OPINIA 064185

z wyników przeprowadzonych oględzin – ekspertyzy urządzeń grzewczo-kominowych

w budynku przy ul. Leonarda da Vinci 2 m 2 nr w we Wrocławiu
dotycząca urządzeń grzewczo-kominowych używanych przez: Wrocławskie Mieszkania Sp.z o o
ul. Mikołaja Reja 53-55

Szkic orientacyjny:

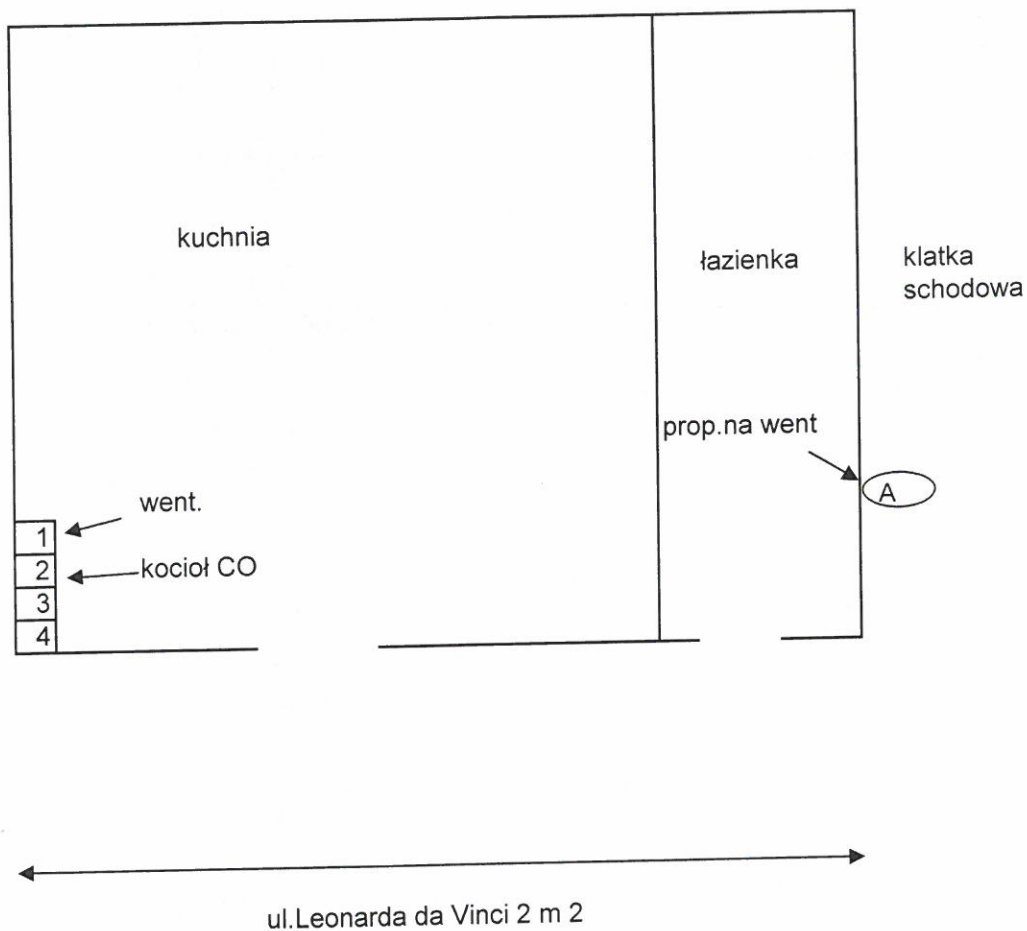
Istniejąca wentylacja kuchni mieszkania 2 w przewodzie kominowym nr 1

Istniejące kocioł CO na opał stały w przewodzie kominowym nr 2

W/w przewody drożne

Z powodu braku przewodów kominowych w obrębie łazienki mieszkania 2 proponuje się wyprowadzenie jednego niezależnego przewodu kominowego po klatce schodowej ponad dach.

A -proponowany na wyprowadzenie niezależnego przewodu kominowego dla wentylacji wywiewnej łazienki mieszkania 2 systemem rurowym fi 150 ocieplonym na przepisową wysokość ponad dach,
